Sun SPARC® Enterprise M8000/M9000 服务器 产品说明

适用于 XCP 版本 1060

文件号码 820-3979-10
2007 年 12 月, 修订版 A

图 1 Sun SPARC Enterprise M8000 服务器 + 电源机柜底部视图

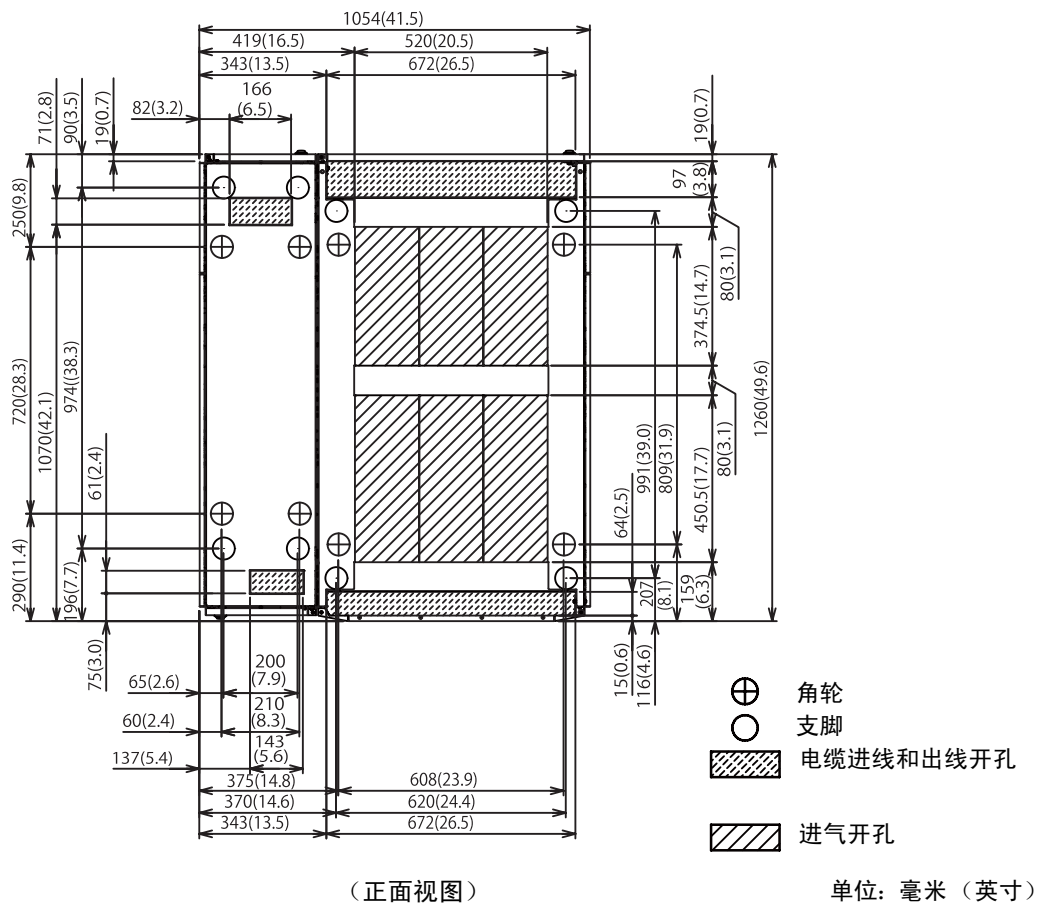
下列各图是对 1.2.2.2 节“组件的底部视图”中说明的修正。

图 1 显示的是 Sun SPARC Enterprise M8000 服务器 + 电源机柜底部视图。

图 2 Sun SPARC Enterprise M9000 服务器 (基本机柜) + 电源机柜底部视图

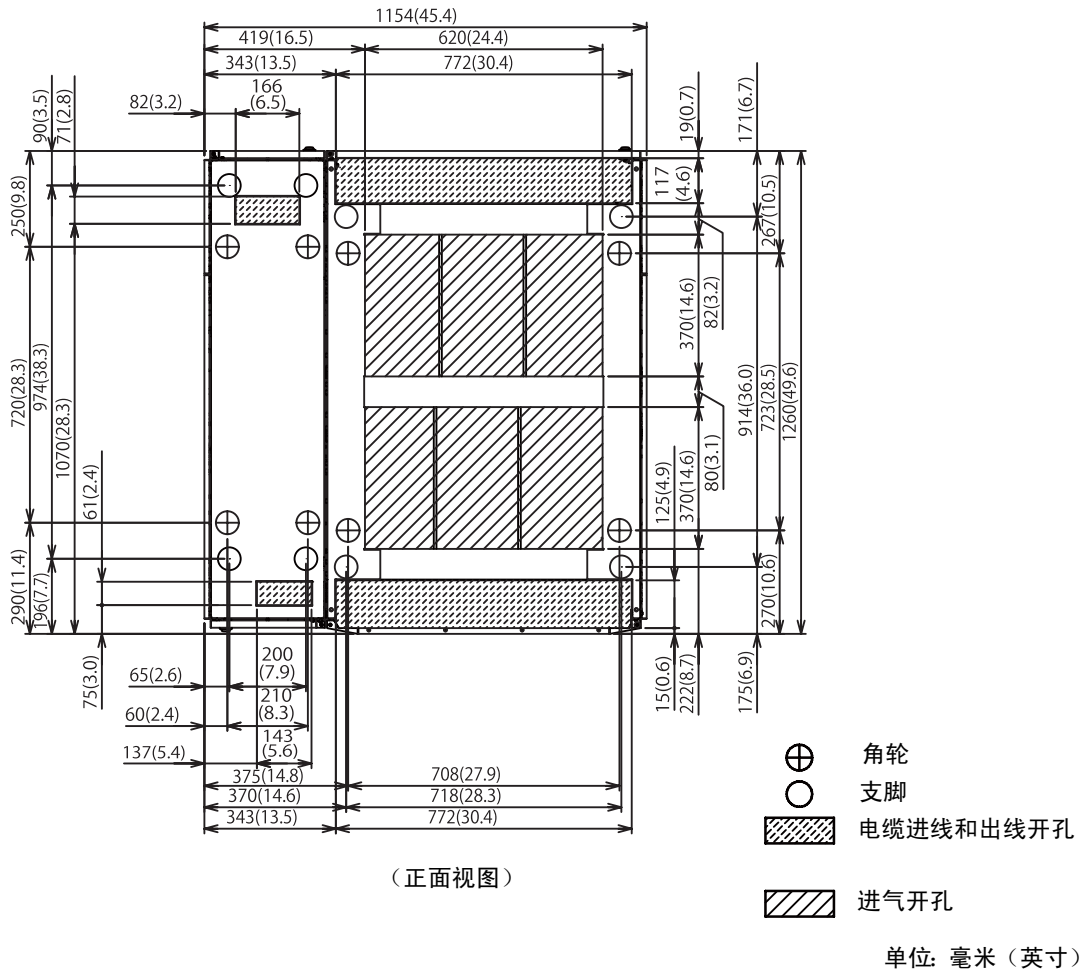
图 2 显示的是 Sun SPARC Enterprise M9000 服务器（基本机柜）+ 电源机柜底部视图。
